监 理 通 知 单

工程名称：京能科技本特勒2MW分布式光伏发电项目

编号：JNKJ-JSDD-TZ--001

事由：关于现场施工质量问题

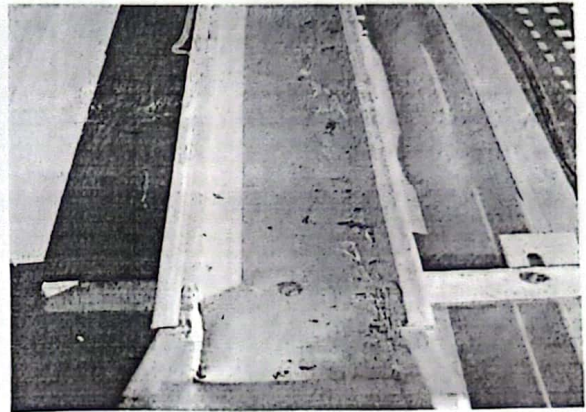
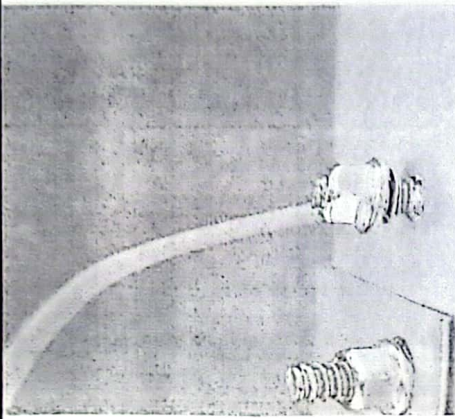
内容：监理巡视检查发现你方施工现场发现个别桥架接地线螺栓未紧固，现场直流桥架内存留施工时铝渣，长时间不处理容易导致铝合金桥架锈蚀。现要求你方对以上问题引起重视，否则造成的一切后果将由你方承担，并于48小时之内整改完成，并且书面回复。

详细内容：个别桥架接地线螺栓未固定，整改为所有桥架接地线螺栓全部检查一遍并固定；部分直流桥架内存在铝渣，整改为直流桥架内铝渣清理。

已整改

监理工程师通知回复单附页

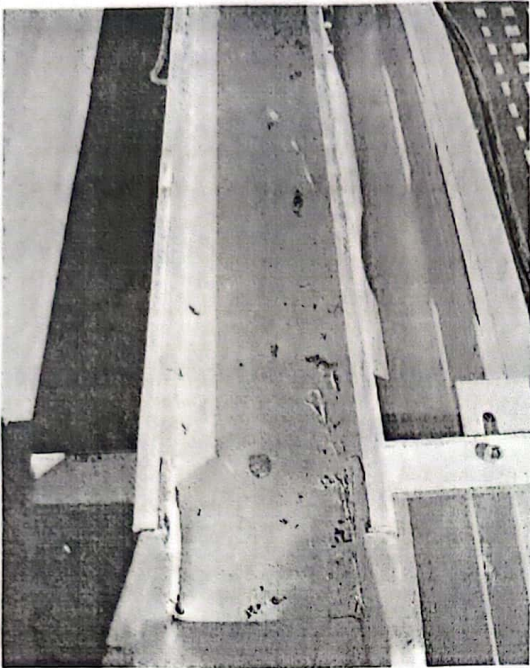
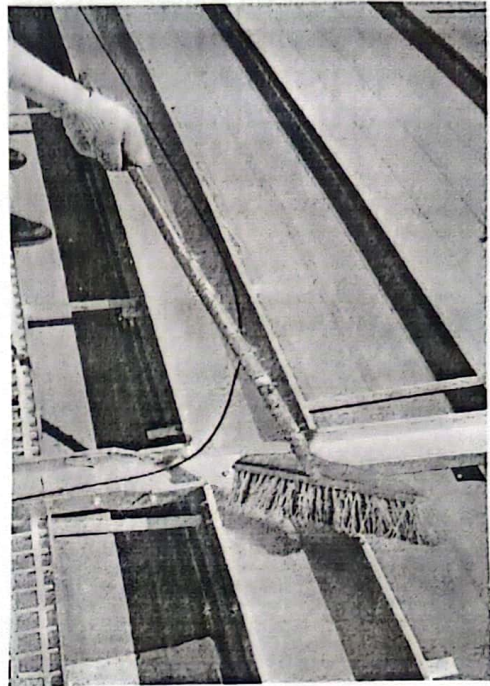
整改前：

整改后：

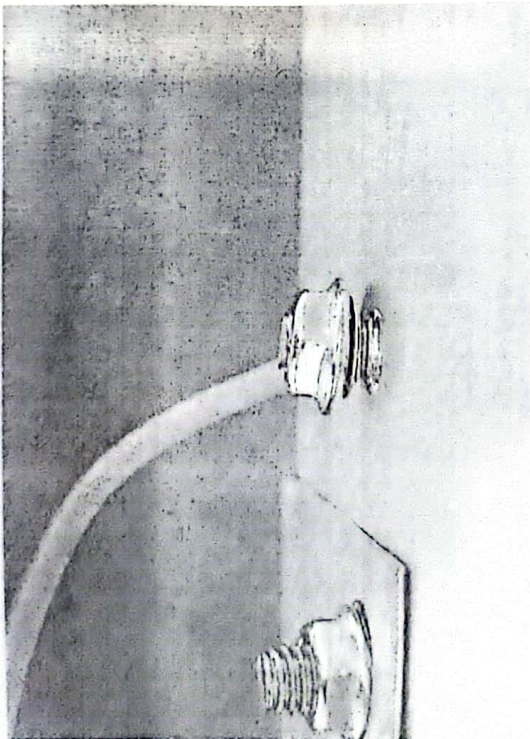
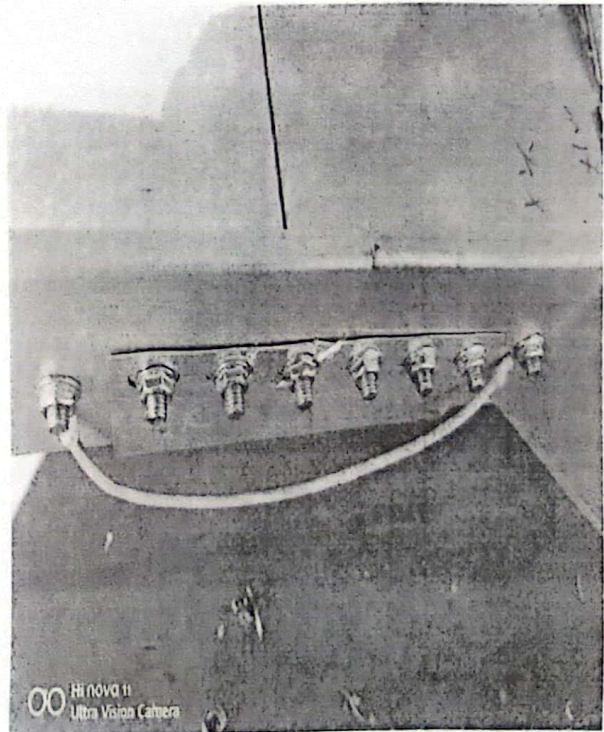
整改前：

整改后：
